PROJET DU NORDELEC

**OPPOSITION A L'USAGE DE L'ARTICLE 89
OPPOSITION AUX MODIFICATIONS DE ZONAGE LIÉES AU PROJET
DOCUMENT PRÉSENTÉ A L'OFFICE DE CONSULTATION PUBLIQUE DE MONTRÉAL**

STOA ARCHITECTURE

OCTOBRE 2023

Modification
Article 89
Terrains Nordelec

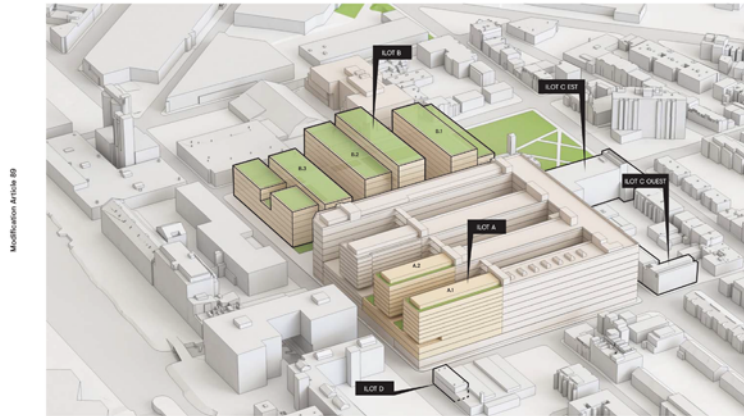
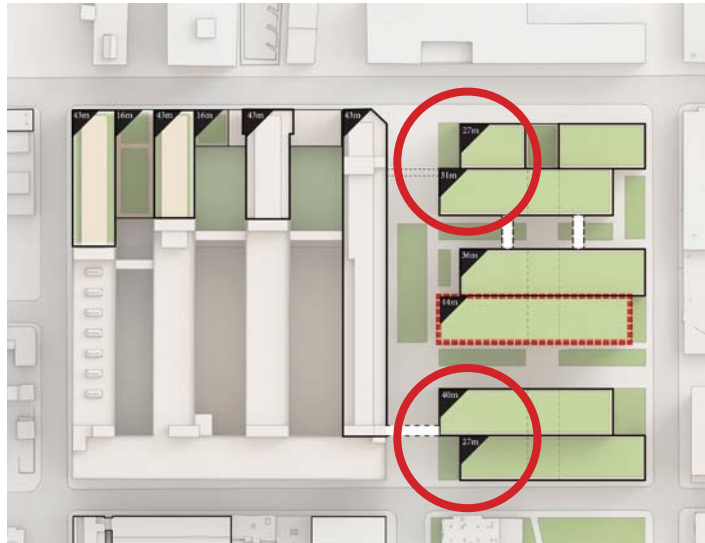
Suite à la session de questions-réponses du 25 septembre 2023, de nouvelles informations ont été déposées par le promoteur sur le site de l'OCPM. A l'item 6.2.3, un plan avec les hauteurs de chaque bâtiment est illustré. Il est noté que sur ce plan révisé, **aucun des bâtiments n'a 25 m ou moins** et qu'au total, le pourcentage de bâtiments ayant plus de 25m est de l'ordre de 50 % et non 35 %.

L'esquisse révisée déposée par le promoteur **ne respecte pas en termes de hauteurs** la demande de modification de zonage qu'il a déposé dans le cadre de cette consultation publique.

Le plan d'urbanisme de la Ville de Montréal prévoit 25 mètres de hauteur maximale sur ce site. Cette exigence permet de garder un gabarit d'homogénéité avec les bâtiments riverains et conserve au Nordelec sa position de bâtiment plus imposant et plus haut.

Nous demandons à ce que le paramètre de hauteur maximale de 25 mètres sur tout le site soit maintenu.

ENSOLEILLEMENT

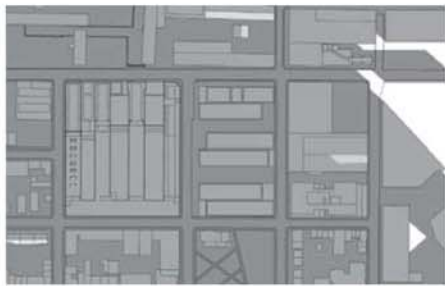
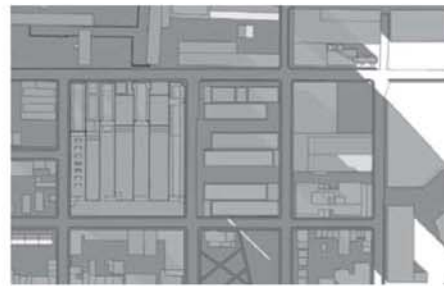
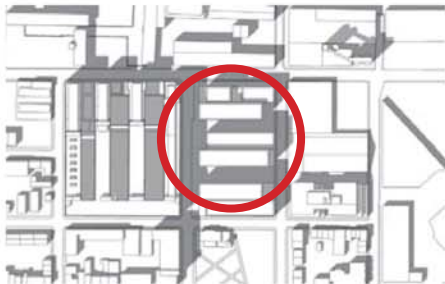
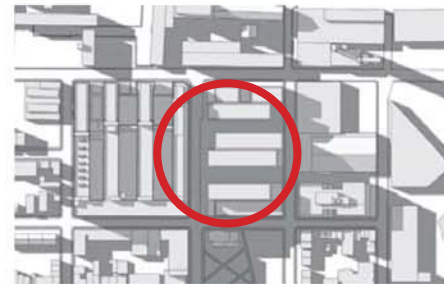
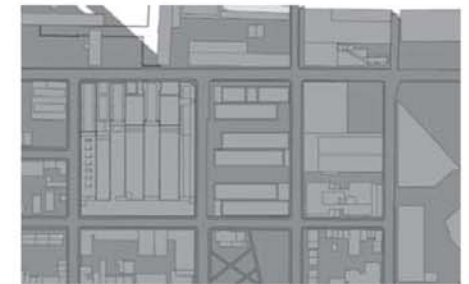
Le profil des bâtiments projetés sur l'îlot B montre une absence d'ensoleillement direct dans les rues piétonnes intérieures.

Nous habitons un **pays nordique** et selon les saisons, nous choisissons un accès différent à l'ensoleillement direct qui est, entre autres, très recherché lors des beaux jours d'automne et de printemps. Nous sommes d'avis qu'une planification doit permettre des choix individuels et non les limiter ou les imposer. Des réflecteurs de lumières ont été énoncés mais il s'agit de correctifs mineurs à une caractéristique fondamentale d'organisation du site qui peut encore être changée. Cette planification de rues piétonnes sans ensoleillement direct nous apparaît triste et non souhaitable.

- **pourquoi parler de verdissement du quartier, tel qu'énoncé en avant-propos de la présentation du promoteur, si les espaces au sol offerts sont majoritairement toujours dans l'ombre ?**
- **à une époque où le discours environnemental est mis de l'avant et rejoint toutes les générations, est-ce optimal de planifier sans ensoleillement direct?**
- **la Commission Jacques-Viger a émis des réserves concernant ces rues piétonnes sans ensoleillement direct : quels correctifs furent apportés par le promoteur ?**

Projet de règlement

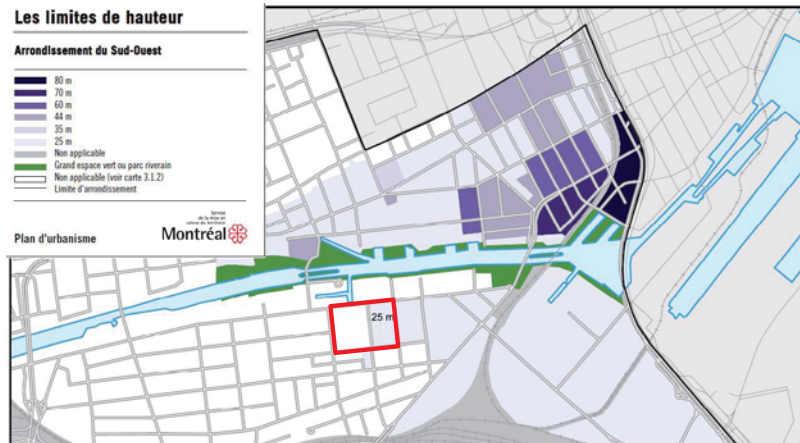
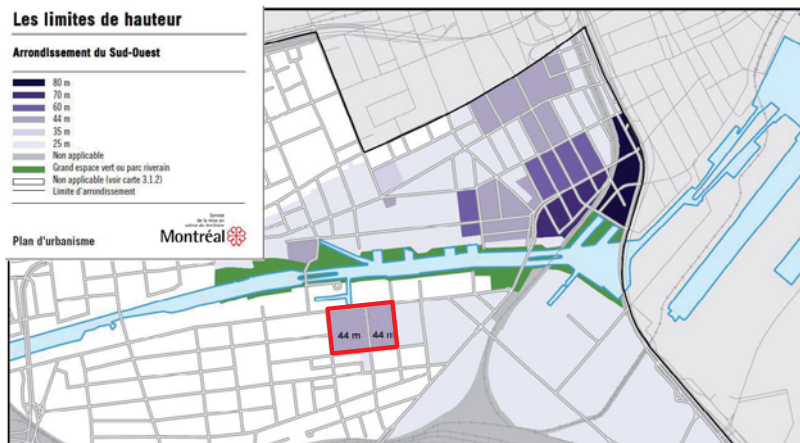
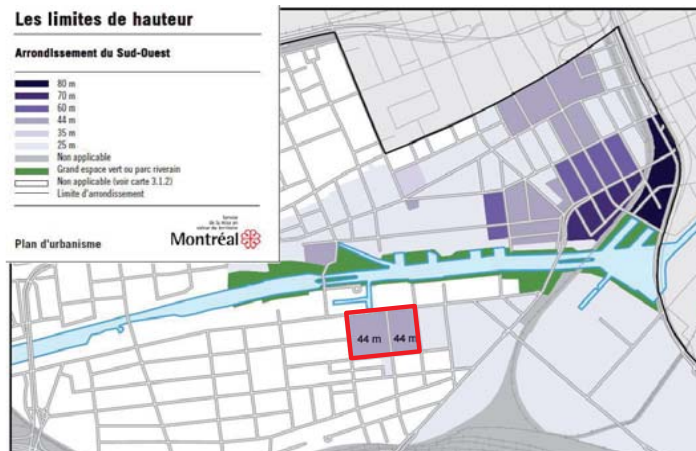
A l'item 1.2.3 des documents déposés dans le cadre de cette consultation, ce changement est présenté comme un RÈGLEMENT alors que ça doit se lire comme un PROJET DE RÈGLEMENT.

Nous considérons que la nuance est majeure.
Autrement, à quoi sert une consultation publique ?

S'il est adopté, le changement au plan d'urbanisme de la ville de Montréal entrainera un nouveau zonage autorisé de 44 mètres de hauteur, sur **100%** de la superficie indiquée et donc sans indication des pourcentages maximaux de 35% annoncés dans la demande actuelle selon l'Article 89.

Il nous semble implicite que cette procédure peut ouvrir la porte à court ou moyen terme à une nouvelle demande d'application de l'Article 89 puisque 100% du terrain sera zoné comme pouvant être construit à 44 mètres de hauteur.
